**АКТ ОБСЛЕДОВАНИЯ
объекта социальной инфраструктуры
К ПАСПОРТУ ДОСТУПНОСТИ ОСИ
№ 2**

1.1. Наименование (вид) объекта **административный корпус**

1.3. Адрес объекта **446140 Самарская область, Красноармейский район,
с. Красноармейское, переулок Южный 7**

Территория прилегающая к зданию (участок)
административный корпус

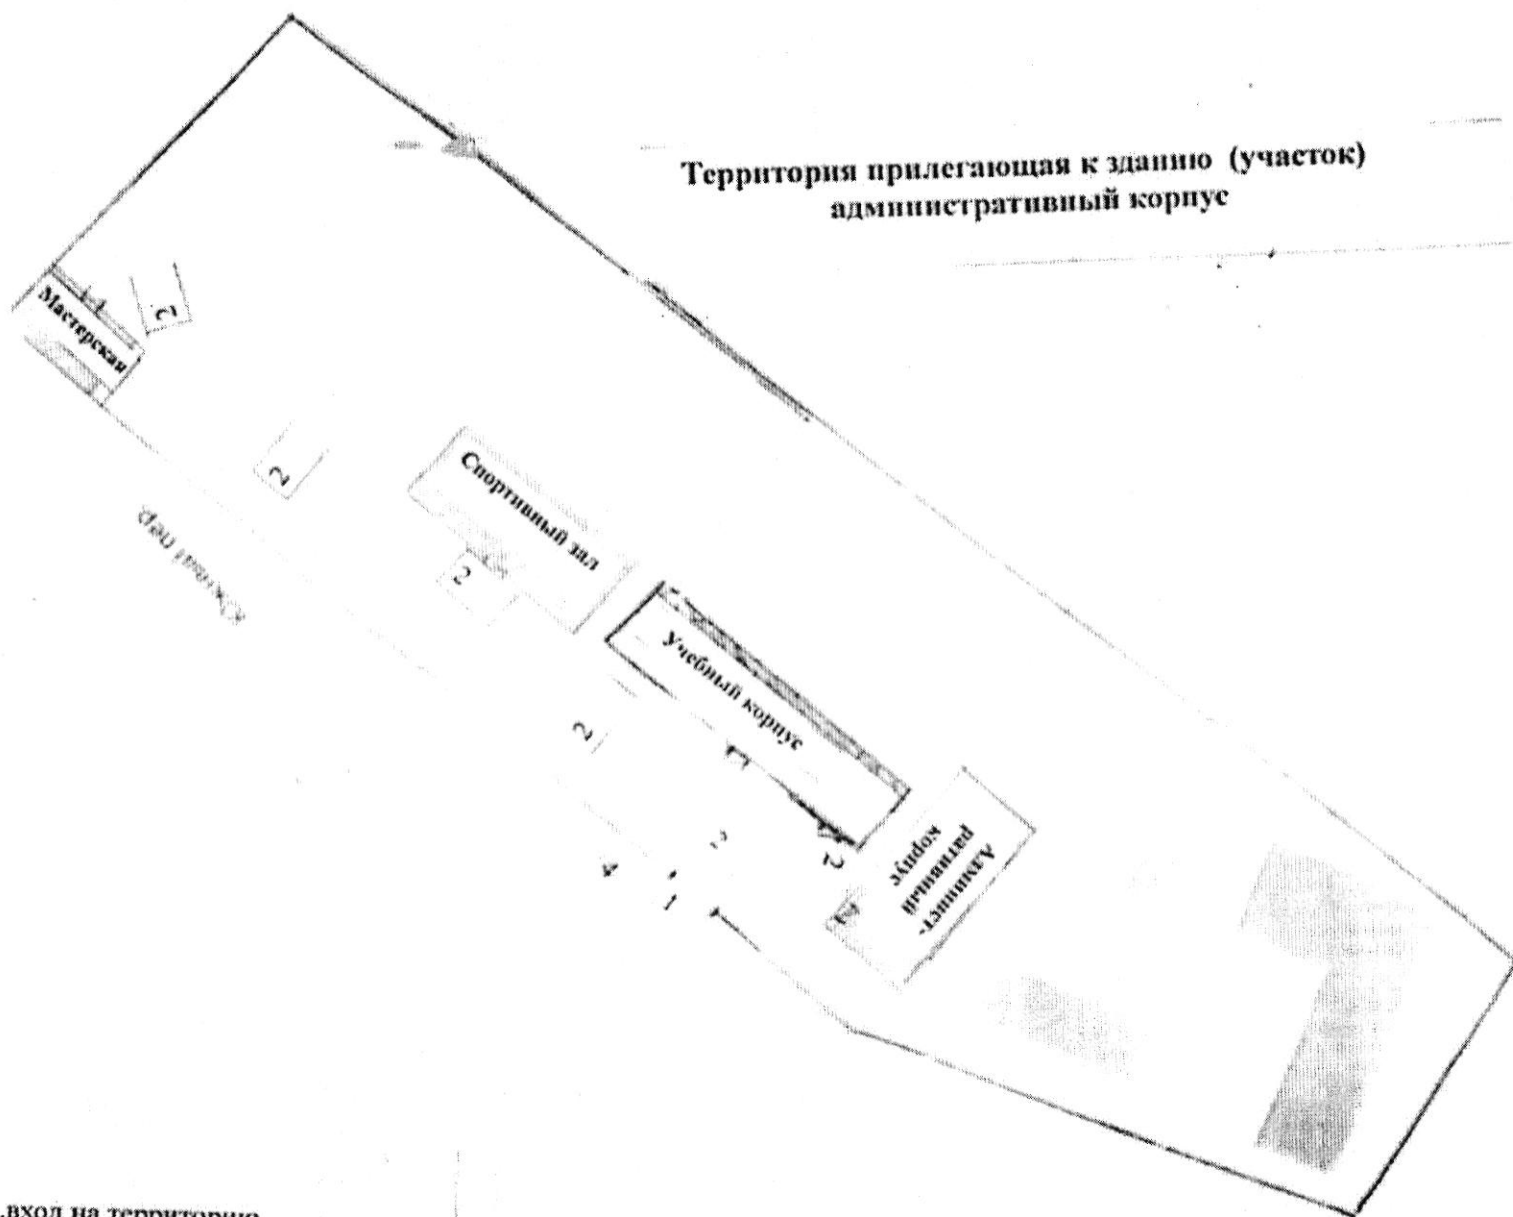
1.1.	Вход (входы на территорию)	есть	1	1.1	Нет доступных элементов информации об объекте	К,О,С,Г,У	Нанести доступные элементы об объекте	Работы в рамках текущего ремонта и капитального ремонта по мере выделения финансовых средств

1.2	Путь (пути) движения на территории	есть	2	1.2	Присутствуют выбоины и неровности асфальтного покрытия Отсутствие тактильных обозначений	К,О,С,Г,У	Необходим ремонт асфальтного покрытия.	Работы в рамках текущего ремонта и капитального ремонта по мере выделения финансовых средств

1.3	Лестница наружная	есть		1.3	Не оборудован пандусом. Ступени неровные с выступами, ширина проступей менее 0,4 м, Поручней нет.	К,О,С,Г,У		Работы в рамках текущего ремонта и капитального ремонта по мере выделения финансовых средств

автотранспорта инвалидов	ремонта по мере выделения финансовых средств
	ОБЩИЕ требования к зоне					К,О,С,Г,У	Нанести доступные элементы об объекте. Необходим ремонт асфальтного покрытия. Организация мест для личного автотранспорта инвалидов	Работы в рамках текущего ремонта и капитального ремонта по мере выделения финансовых средств.

Комментарий к заключению: Для адаптации территории, прилегающей к зданию(участок) административного корпуса требуется работы в рамках текущего ремонта и капитального ремонта по мере выделения финансовых средств, индивидуальное решение с ТСР

Вход (входы) в здание административного корпуса

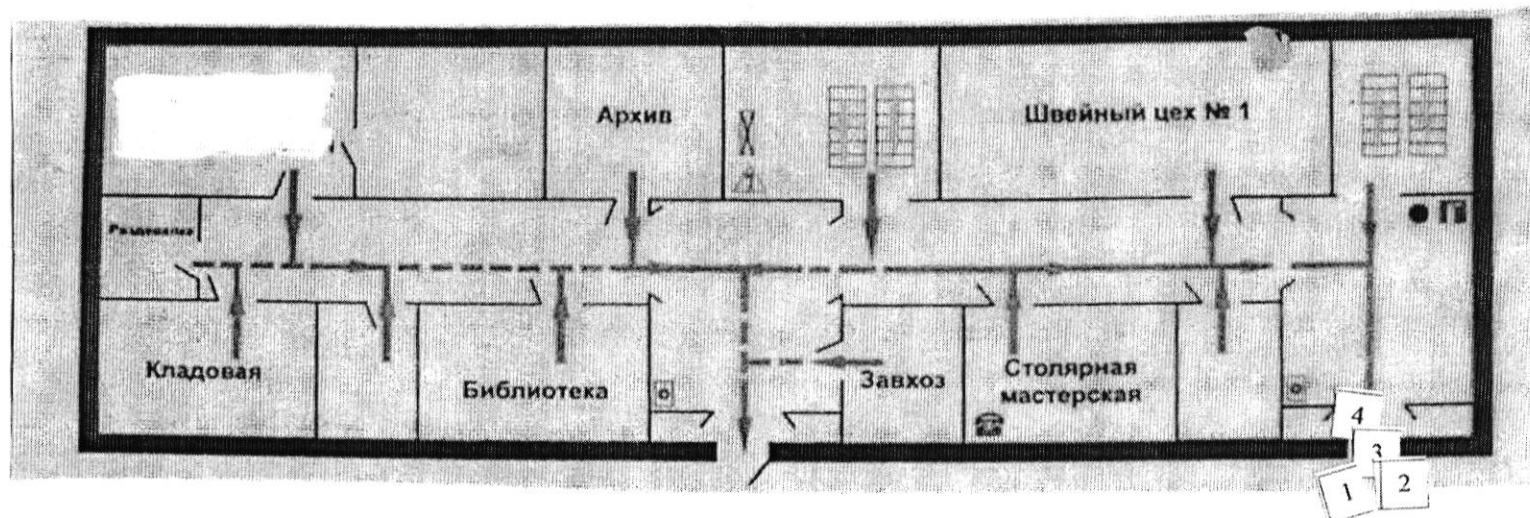
2.1	Лестница (наружная)	Есть	1	2.1.	Не оборудован пандусом. Ступени неровные с выступами, ширина проступей менее 0,4 м, Поручней нет.	К,О,С,Г,У	Установка поручней Ступени ровные, без выступов	Работы в рамках текущего ремонта и капитального ремонта по мере выделения финансовых средств

2.2	Пандус (наружный)	нет				К	Установка пандуса с поручнями согласно нормам	Работы в рамках текущего ремонта и капитального ремонта по мере выделения финансовых средств

2.3	Входная площадка (перед дверью) с восточной стороны	есть	2	2.1.	Навес не соответствует нормам Отсутствие водоотвода, дренажные и водосборные решетки Отсутствие поручней. Отсутствует световой и	К,О,С,Г,У	Установка навеса, водоотвода, дренажных и	Работы в рамках текущего ремонта и капитального ремонта по мере

светового и звукового маяка. Установка нескользящих поручней	
2.4	Дверь (входная)с с восточной стороны	есть	3	2.1	Не предусмотрены смотровые панели, заполненные прозрачным и ударопрочным материалом. Пороги превышают допустимые нормы. Не установлены приборы и устройства позволяющие управлять одной рукой. Крепление двери без фиксаторов. Нижняя часть не защищена противоударной полосой	К,О,С,Г,У	Установка специально оборудованной двери.	Работы в рамках текущего ремонта и капитального ремонта по мере выделения финансовых средств

2.5	Тамбур	Есть	4	2.2	Пороги высотой более 0,014 м. Глубина тамбуров и тамбур-шлюзов при прямом движении и одностороннем открывании дверей должна быть не менее не соответствует нормам. Пол скользящий (плитка) .	К,О,С,Г,У	Привести тамбур в соответствии с нормами. Установка требуемых приборов и устройств.	Работы в рамках текущего ремонта и капитального ремонта по мере выделения финансовых средств
	ОБЩИЕ требования к зоне				Главный вход в здание не оборудован знаками доступности	К,О,С,Г,У	Устройство тактильных табличек, направляющих полос. Установка специально оборудованной двери. Установка	Работы в рамках текущего ремонта и капитального ремонта по мере выделения финансовых средств. Индивидуальное решение с ТСР

Комментарий к заключению: Для адаптации входов в здание требуется работы в рамках текущего ремонта и капитального ремонта по мере выделения финансовых средств, индивидуальное решение с ТСР

**Пути (путей) движения внутри здания (в т.ч. путей эвакуации) административного корпуса
1 этаж**

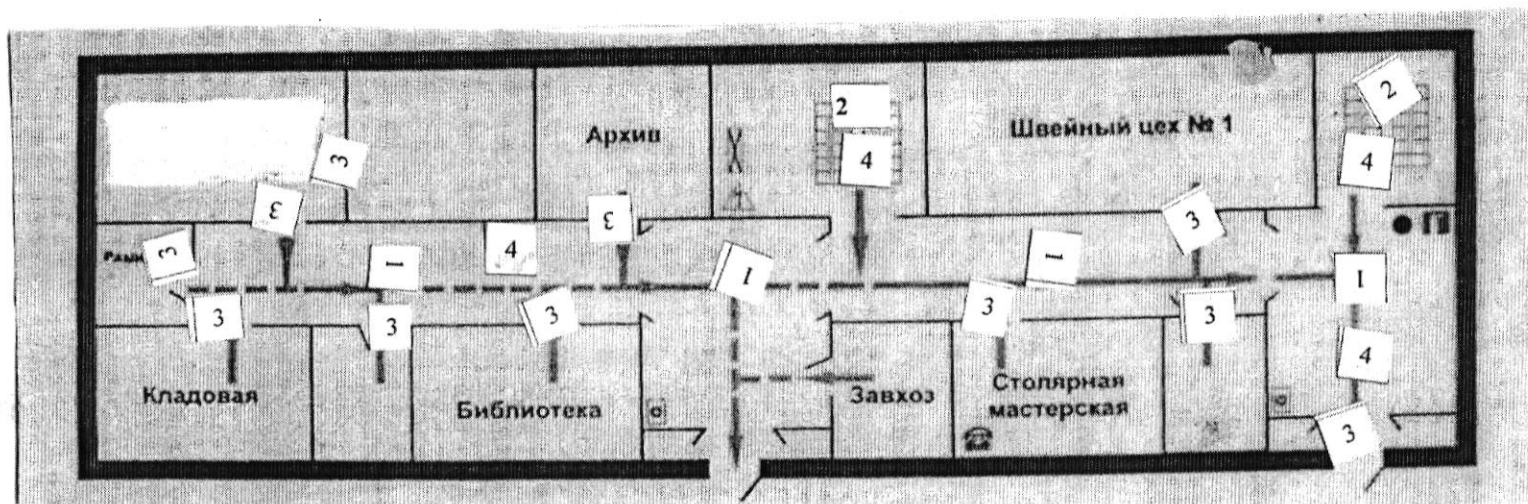
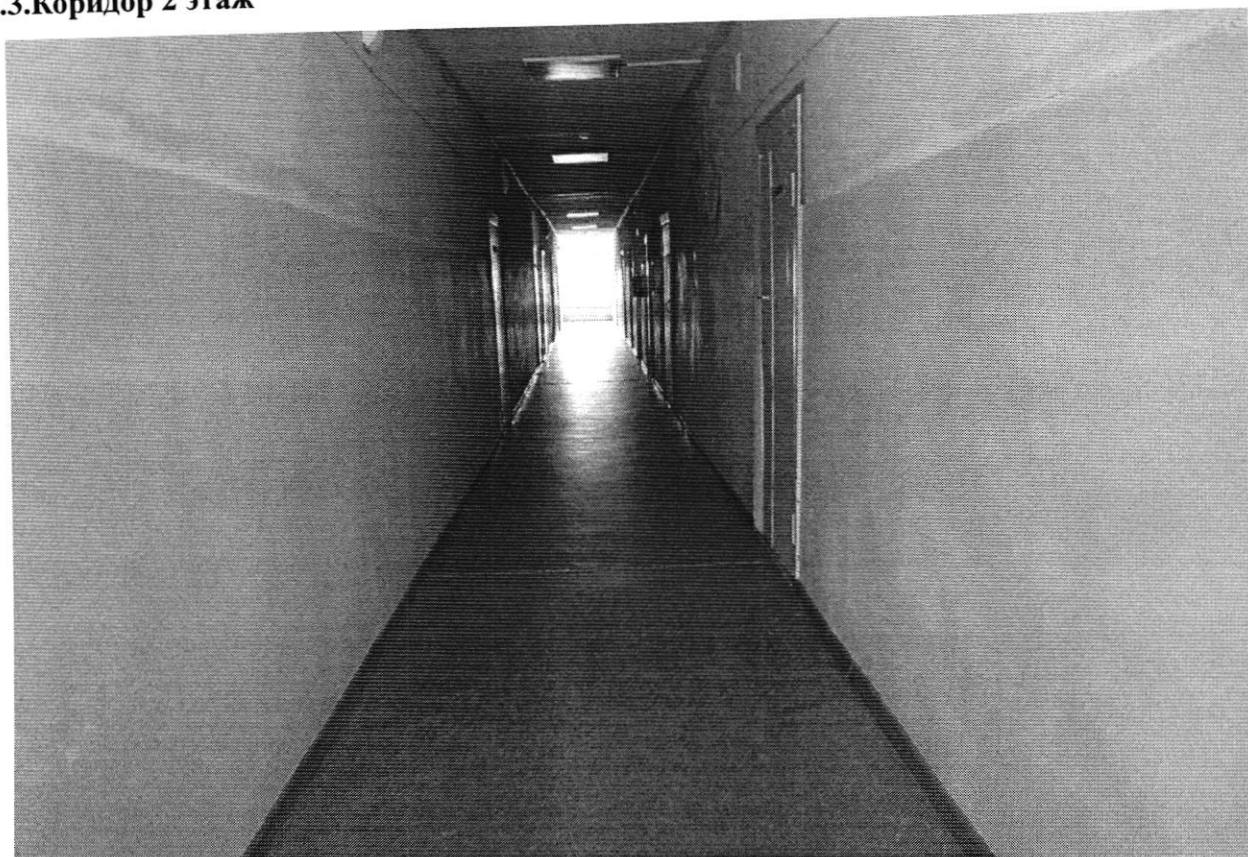
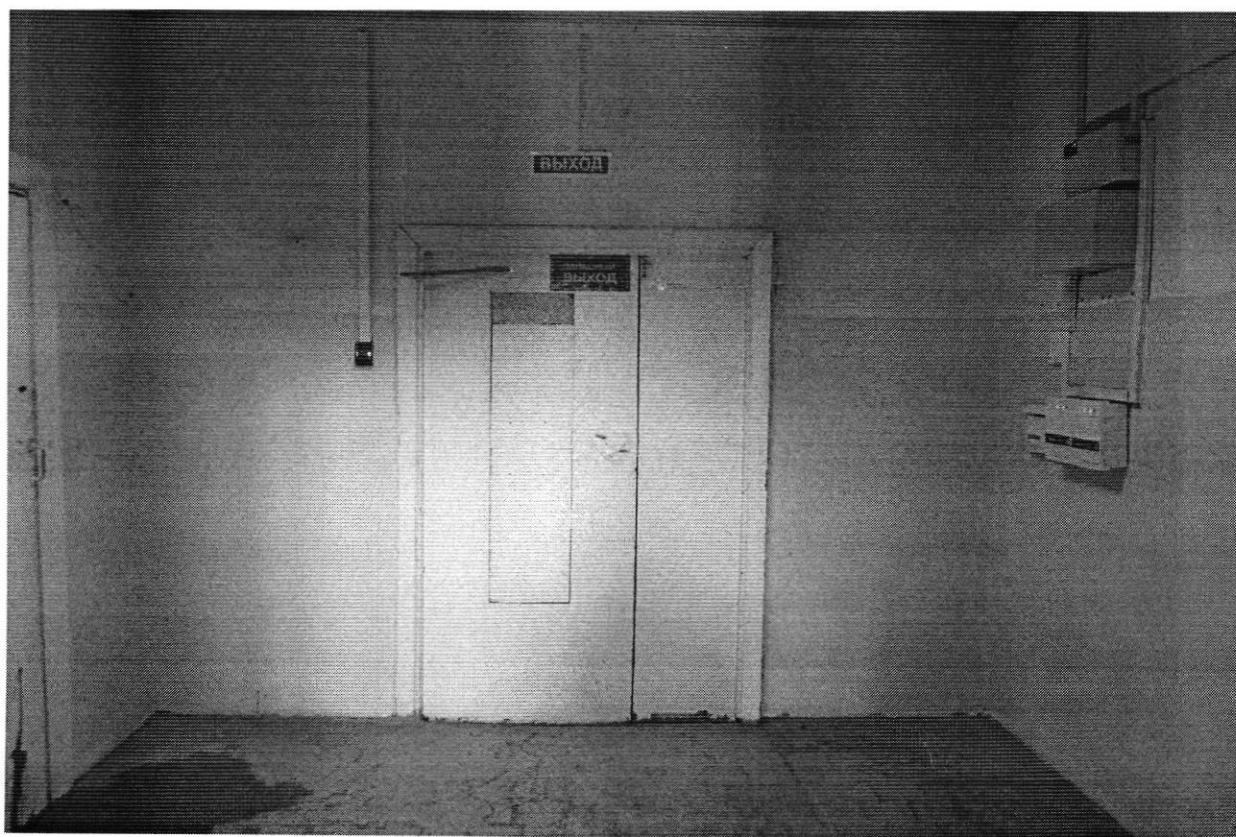
3.1	Коридор (вестибюль, зона ожидания, галерея, балкон)	есть	1	3.1, 3.2, 3.3	Не установлены приборы и устройства позволяющие управлять входной дверью одной рукой Предупредительная информация о препятствии отсутствует	К,О,С,Г,У	Установка приборов и устройств позволяющие управлять входной дверью одной рукой. Установка предупредительная информация о препятствии	Работы в рамках текущего ремонта и капитального ремонта по мере выделения финансовых средств

3.2	Лестница (внутри здания)	есть	2	3.4	Отсутствие противоскользящих полос, контрастных с поверхностью ступени, желтого цвета, отсутствие тактильной полосы перед верхней ступенью верхнего марша и нижней ступенью	КО,С,Г,У	Установка противоскользящих полос, контрастных с поверхностью ступени, желтого цвета, установка тактильной полосы перед верхней ступенью верхнего марша и нижней ступенью нижнего марша	Работы в рамках текущего ремонта и капитального ремонта по мере выделения финансовых средств

3.5	Двери	есть	3	3.5	Смотровые панели, заполненные прозрачным и ударопрочным материалом отсутствуют. Пороги высотой более 0,014 м. Не установлены приборы и устройства позволяющие управлять одной рукой. Крепление двери без фиксаторов. Нижняя часть двери не защищена противоударной полосой. Отсутствуют информационные обозначения.	К,О,С,Г,У	Сменить дверное полотно. Установить приборы и устройства позволяющие управлять входной дверью одной рукой. Установить фиксаторы. Установить информационные обозначения.	Работы в рамках текущего ремонта и капитального ремонта по мере выделения финансовых средств. Индивидуальное решение с ТСР

3.6	Пути эвакуации (в т.ч. зоны безопасности)	есть	4	3.6	Не установлены приборы и устройства позволяющие управлять входной дверью одной рукой. Отсутствуют	К,О,С,Г,У	Установка пандуса . Установить приборы и устройства позволяющие управлять входной дверью одной рукой. Установить информационные	Работы в рамках текущего ремонта и капитального ремонта по мере выделения финансовых средств. Индивидуальное

информационные обозначения. Отсутствует пандус		обозначения согласно требованиям.	решение с ТСП
	ОБЩИЕ требования к зоне					КО,С,Г,У	Установка приборов и устройств позволяющие управлять входной дверью одной рукой. Установка информационных обозначений. Установка противоскользящих полос, контрастных с поверхностью ступени, желтого цвета, общей шириной 0,08-0,1 м. тактильная полоса обустраивается только перед верхней ступенью верхнего марша и нижней ступенью нижнего марша. Сменить дверное полотно. Установить приборы и устройства позволяющие управлять входной дверью одной рукой. Установить фиксаторы Установить информационные обозначения.	Работы в рамках текущего ремонта и капитального ремонта по мере выделения финансовых средств Индивидуальное решение с ТСП

Комментарий к заключению: Состояние доступности структурно- функциональной зоны пути (путей) движения внутри здания (в т.ч. путей эвакуации) административного корпуса оценено как доступно частично избирательно, для инвалидов для передвигающихся на кресле-коляске недоступно, что не обеспечивает полноценного нахождения на объекте граждан с ограниченными возможностями.

Зоны целевого назначения здания (целевого посещения объекта) 1 этаж

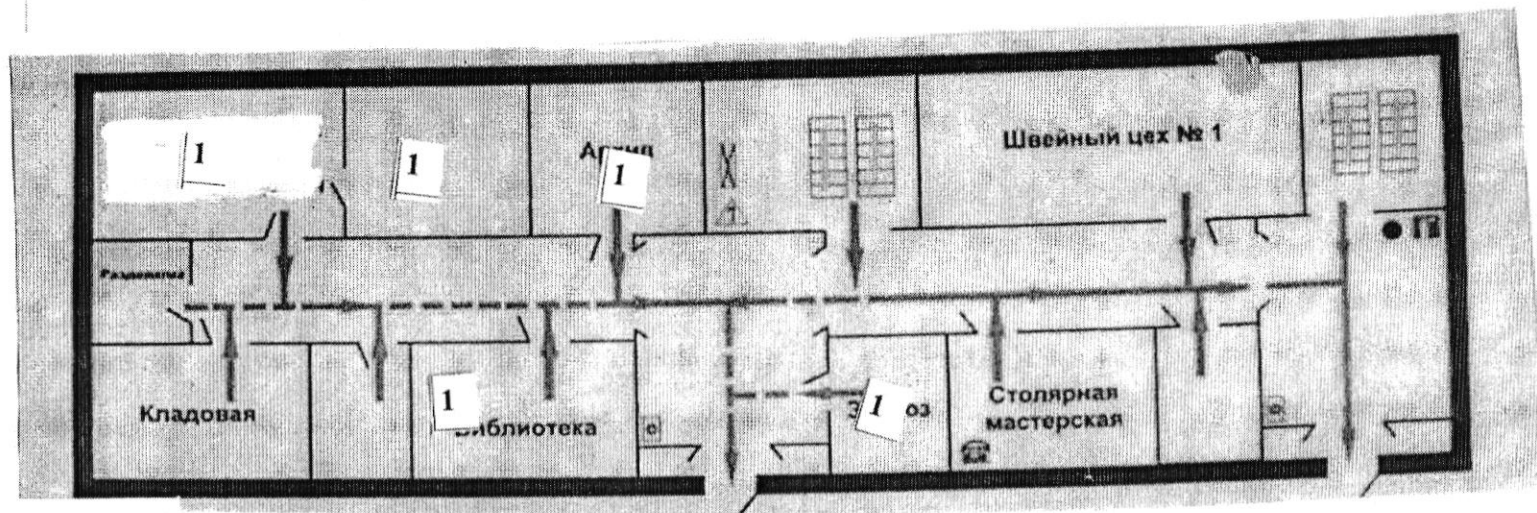
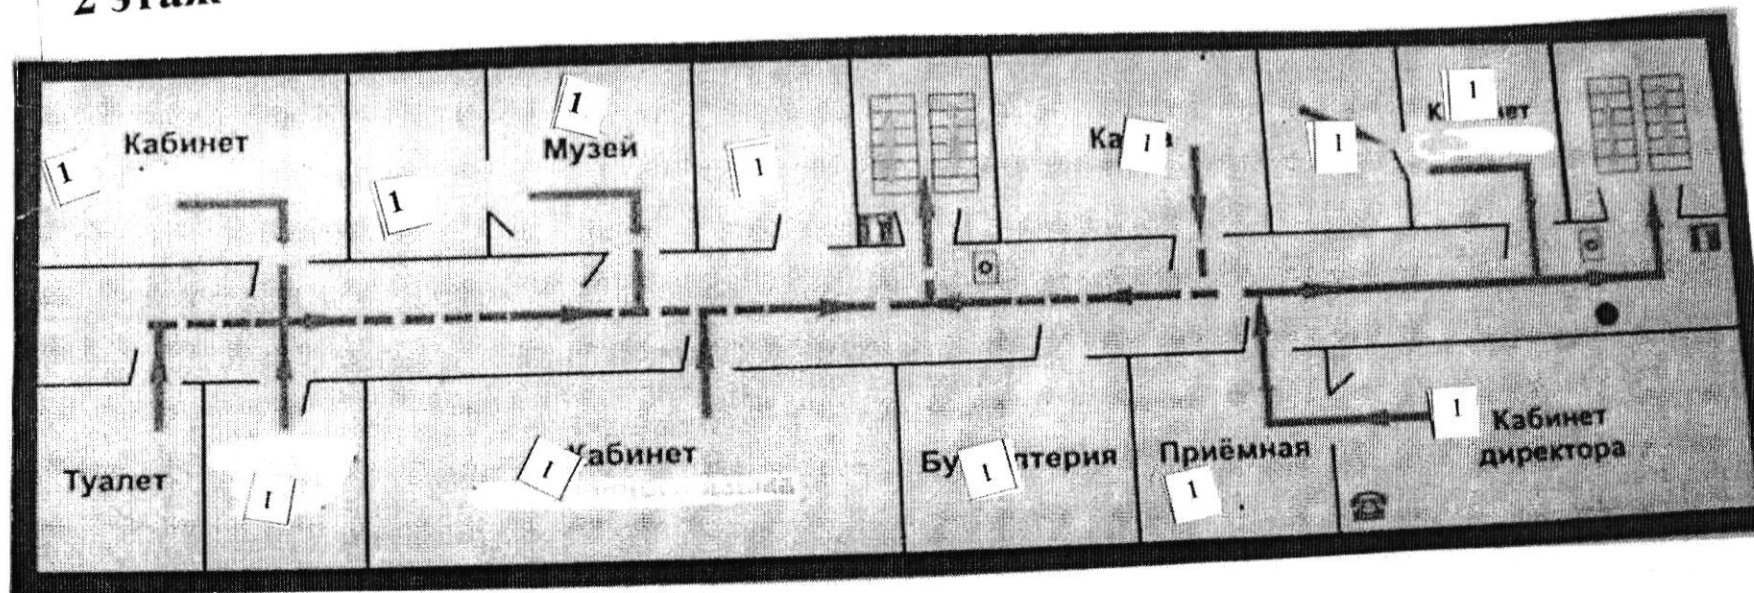
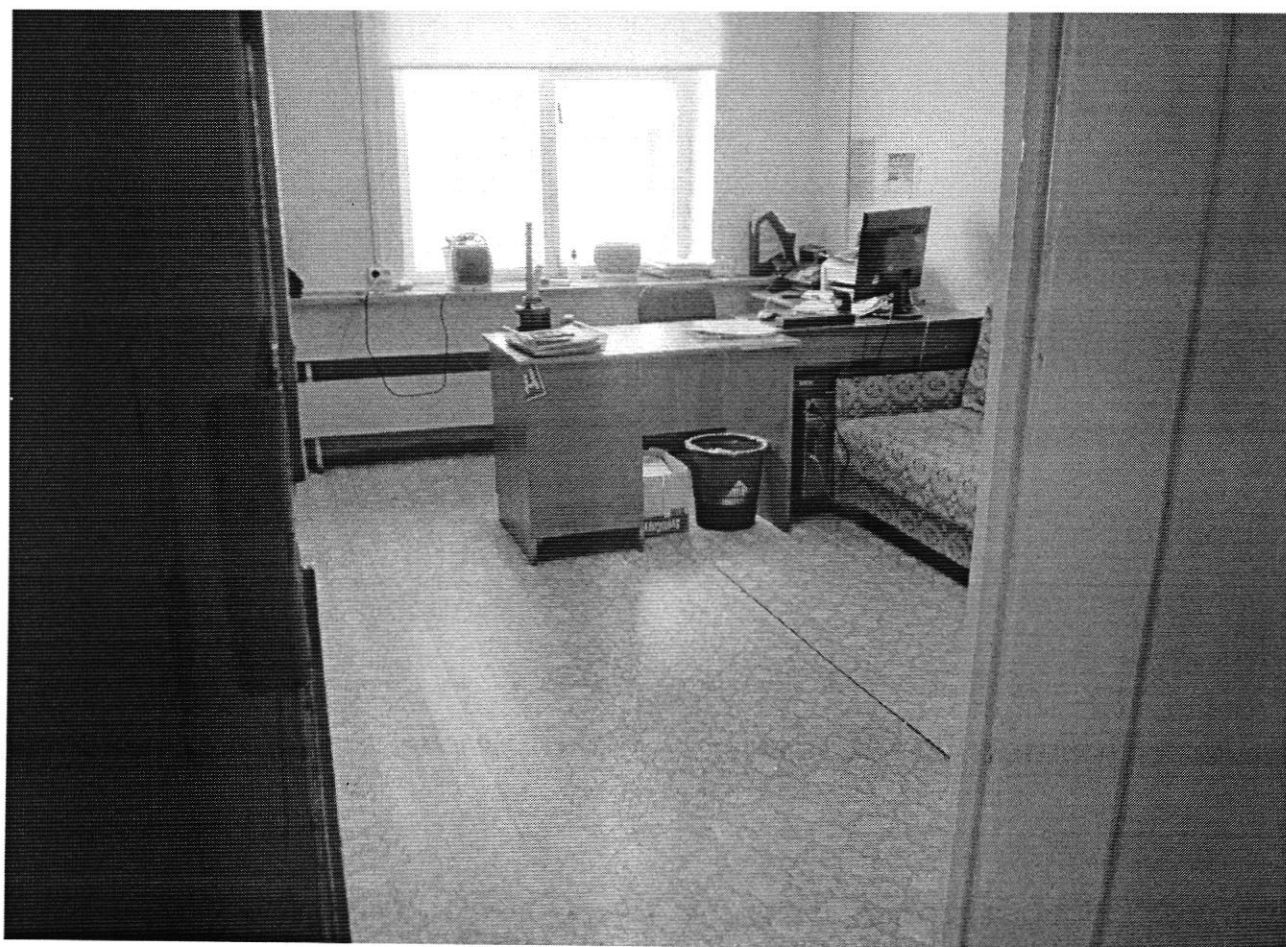
№ п/п	Наименование функционально- планировочного элемента	Наличие элемента			Выявленные нарушения и замечания		Работы по адаптации объектов	
		есть/ нет	№ на плане	№ фото	Содержание	Значимо для инвалида (категория)	Содержание	Виды работ
4.1	Кабинетная форма обслуживания	есть		4.1 , 4.2	Рабочие места для инвалидов не оборудованы. Имеются пороги в дверных проемах	К,О, С, Г, У	Перепланирование кабинетов	Работы в рамках текущего ремонта и капитального ремонта по мере выделения финансовых средств.
4.2	Зальная форма обслуживания	нет						
4.3	Прилавочная форма обслуживания	нет						
4.4	Форма обслуживания с перемещением по маршруту	нет

4.5	Кабина индивидуального обслуживания	нет					
	ОБЩИЕ требования к зоне				Отсутствуют информировавшие обозначения помещений. Выключатели и розетки располагаются выше 0,8м от уровня пола Не оборудованы рабочие места для инвалидов.	Выделение рабочих мест для инвалидов. Установка светового сигнализатора школьного звонка. Установить выключатели и розетки согласно требованием	Работы в рамках текущего ремонта и капитального ремонта по мере выделения финансовых средств.

Комментарий к заключению: проведение адаптации зоны обслуживания инвалидов предполагается доступно частично избирательно, для инвалидов для передвигающихся на кресле-коляске недоступно, что не обеспечивает полноценного нахождения на объекте граждан с ограниченными возможностями.
